1.1 CONCEPTO TÉCNICO No.	**CT-7273**
1.2 ÁREA:	Análisis y Mitigación de Riesgos
1.3 COORDINACIÓN:	Estudios y Conceptos Técnicos
1.4 REFERENCIA CRUZADA RADICADO FOPAE:	2013ER21759
1.5 RESPUESTA OFICIAL No.	RO-68350

2.1 SOLICITANTE:	Curaduría Urbana No. 2
2.2 PROYECTO:	"Gloria Patricia Cortés"
2.3 LOCALIDAD:	11. Suba
2.4 UPZ:	28. El Rincón
2.5 BARRIO O SECTOR CATASTRAL:	S.C. Los Naranjos
2.6 DIRECCIÓN:	Carrera 87 A No. 129 B - 09
2.7 CHIP:	AAA0128WPZM
2.8 MANZANA CATASTRAL:	59
2.9 PREDIO CATASTRAL:	25
2.10 ÁREA (Ha):	0.0033
2.11 FECHA DE VISITA: **FECHA DE EMISIÓN:**	Noviembre 20 de 2013 Febrero 27 de 2014

Fotografía No 1. Vista del predio objeto de análisis.

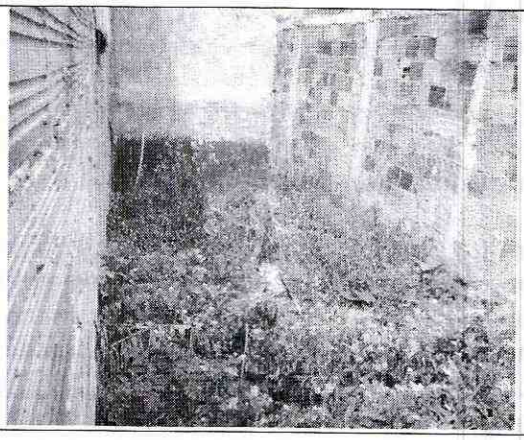
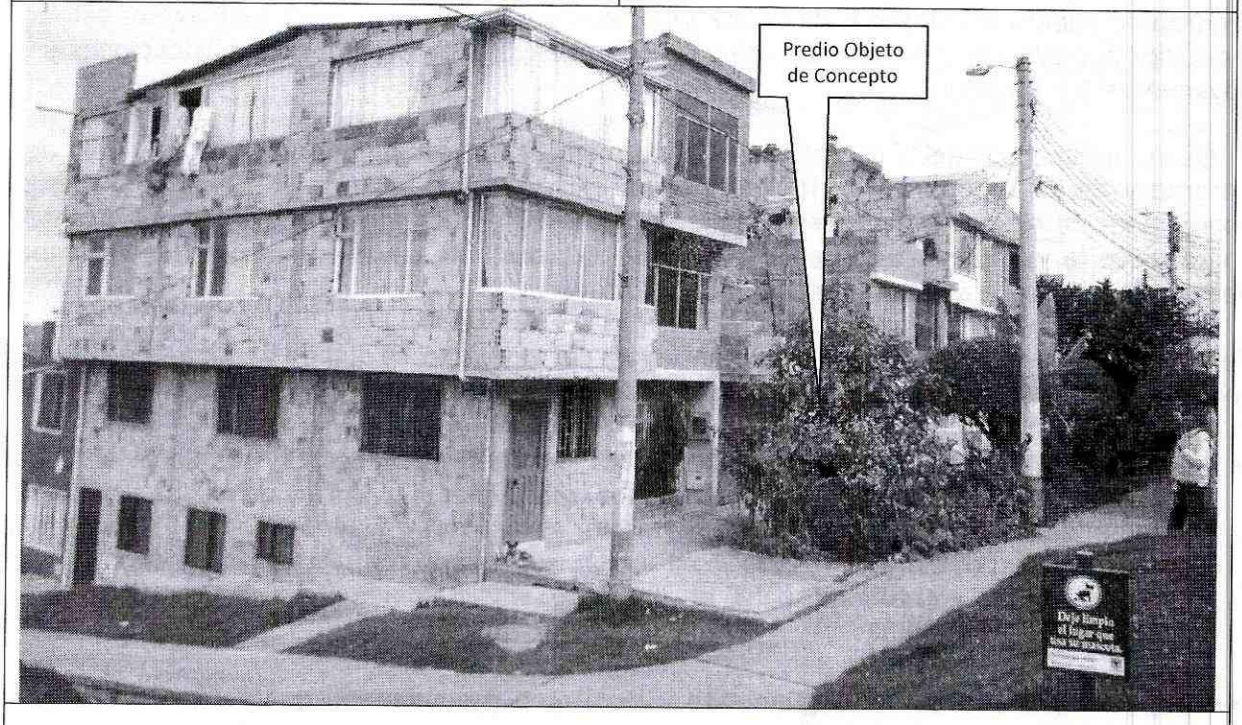
En el momento de la visita técnica, en el predio objeto del presente concepto técnico, se encontró un lote vacío con cerramiento de fachada con tejas metálicas y material de recuperación. No se observaron evidencias de afectación por procesos de remoción en masa de carácter local ni de carácter general en el área del proyecto o sus zonas aledañas (Fotografías No. 1 y 2).
